Resolución de Alcaldía

Objeto: MODIFICACIÓN OBJETO DEL CONTRATO DE OBRAS DE REPARACIÓN, CONSERVACIÓN Y MEJORA DEL CEIP “PRINCESA DE ESPAÑA” DE VILLARCAYO DE MERINDAD DE CASTILLA LA VIEJA.

Expte. 998/15

1 ud VENTANA ALUMINIO 5,60 m x 1,50 m. RPT54 (6+16+4)

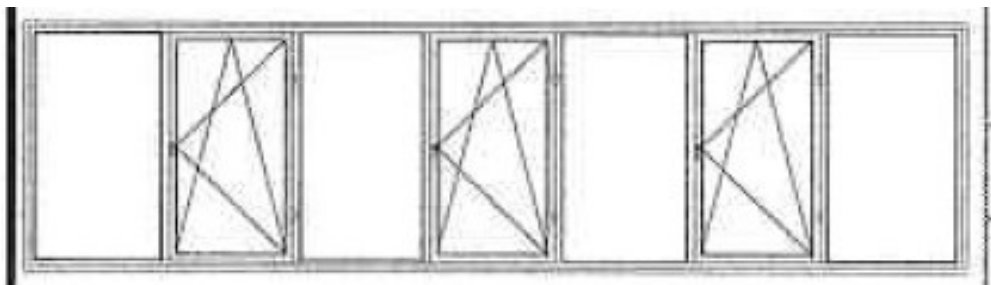
Cambio de carpintería existente, con levantado de carpintería metálica, en fachada, retirando la ventana colocada al interior y manteniendo la ventana colocada al exterior, incluidos cercos, hojas y accesorios, por medios manuales, incluso limpieza, retirada de escombros a pie de carga, transporte a vertedero o planta de reciclaje y con p.p. de medios auxiliares. Colocación de carpintería nueva de aluminio, serie alta, RPT54, lacado en gris similar al existente en la carpintería del edificio nuevo (anodizado plata gratada), de 15 micras, según despiece indicado, formada por 4 paños fijos y 3 ventanas oscilobatientes, hueco total 5,60 x 1,50 metros, compuesta por bastidor general de perfiles de aluminio, y herrajes de colgar y de seguridad, sellado de juntas; y doble acristalamiento Climalit Plus, formado por un vidrio Planitherm S incoloro de 6 mm (72/55) y una luna float Planilux incolora de 4 mm, cámara de aire deshidratado de 16 mm con perfil separador de aluminio y doble sellado perimetral, fijado sobre carpintería con acuñado mediante calzos de apoyo perimetrales y laterales y sellado en frío con silicona neutra, incluso cortes de vidrio y colocación de junquillos. Todo ello recibido convenientemente asegurando la estabilidad y estanqueidad, i/ apertura de huecos para garras y/o entregas, colocación, aplomado del marco. Y remate interior con pintura plástica lisa mate lavable estándar obra nueva en color existente, dos manos, incluso mano de imprimación y plastecido. I/ material auxiliar, limpieza y medios auxiliares. Totalmente instalada y rematada. Según RC-08, NTE-FVP-8, NTE-FCL-3. y NTE-FCL-5. Medida la unidad realmente ejecutada

1 ud VENTANA ALUMINIO 5,60 m x 1,55 m. RPT54 (6+16+4)

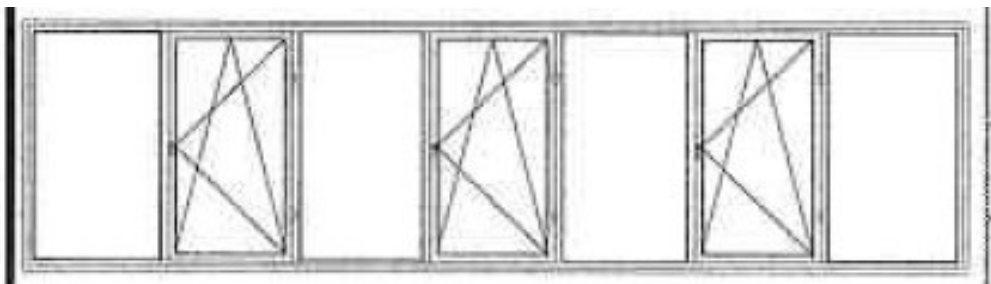
Cambio de carpintería existente, con levantado de carpintería metálica, en fachada, retirando la ventana colocada al interior y manteniendo la ventana colocada al exterior, incluidos cercos, hojas y accesorios, por medios manuales, incluso limpieza, retirada de escombros a pie de carga, transporte a vertedero o planta de reciclaje y con p.p. de medios auxiliares. Colocación de carpintería nueva de aluminio, serie alta, RPT54, lacado en gris similar al existente en la carpintería del edificio nuevo (anodizado plata gratada), de 15 micras, según despiece indicado, formada por 4 paños fijos y 3 ventanas oscilobatientes, hueco total 5,60 x 1,55 metros, compuesta por bastidor general de perfiles de aluminio, y herrajes de colgar y de seguridad, sellado de juntas; y doble acristalamiento Climalit Plus, formado por un vidrio Planitherm S incoloro de 6 mm (72/55) y una luna float Planilux incolora de 4 mm, cámara de aire deshidratado de 16 mm con perfil separador de aluminio y doble sellado perimetral, fijado sobre carpintería con acañado mediante calzos de apoyo perimetrales y laterales y sellado en frío con silicona neutra, incluso cortes de vidrio y colocación de junquillos. Todo ello recibido convenientemente asegurando la estabilidad y estanqueidad, i/ apertura de huecos para garras y/o entregas, colocación, aplomado del marco. Y remate interior con pintura plástica lisa mate lavable estándar obra nueva en color existente, dos manos, incluso mano de imprimación y plastecido. I/ material auxiliar, limpieza y medios auxiliares. Totalmente instalada y rematada. Según RC-08, NTE-FVP-8, NTE-FCL-3. y NTE-FCL-5. Medida la unidad realmente ejecutada.
